COMMISSION ROYALE DES MONUMENTS ET DES SITES
KONINKLIJKE COMMISSIE VOOR MONUMENTEN EN LANDSCHAPPEN

Objet : BRUXELLES. Rue des Hirondelles 1 / Boulevard Emile Jacqmain 2. Changer l'utilisation du rez-de-chaussée commercial en un snack (petite restauration et sandwicherie), changer la destination des étages de bureaux en logements (4 studios et 1 duplex 2 chambres), créer un niveau en toiture sur la toiture plate, ajouter des balcons, isoler les façades et modifier leur aspect. Demande de permis d'urbanisme.

Avis de la CRMS

Photo extraite du dossier de demande

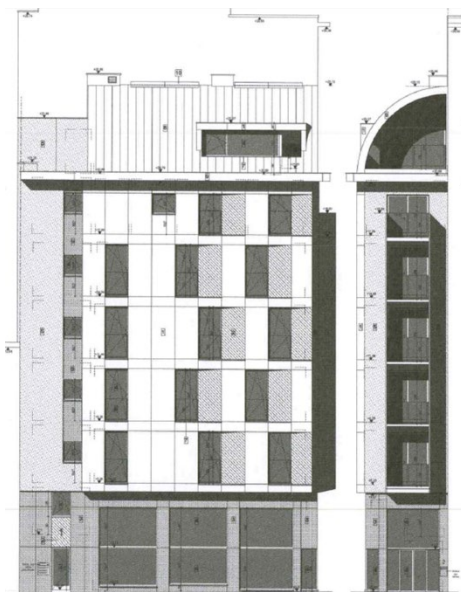
La demande porte sur un immeuble d'angle repris dans la zone de protection de l'Hôtel Métropole qui est classé comme monument et situé du côté opposé de la place de Brouckère. L'immeuble concerné par la demande ne présente pas un intérêt particulier sur le plan patrimonial et s'inscrit de manière relativement neutre dans le front bâti existant. L'immeuble présente par ailleurs, au niveau des matériaux et de son expression, une certaine cohérence par rapport à son voisin droite (côté boulevard E. Jacqmain).
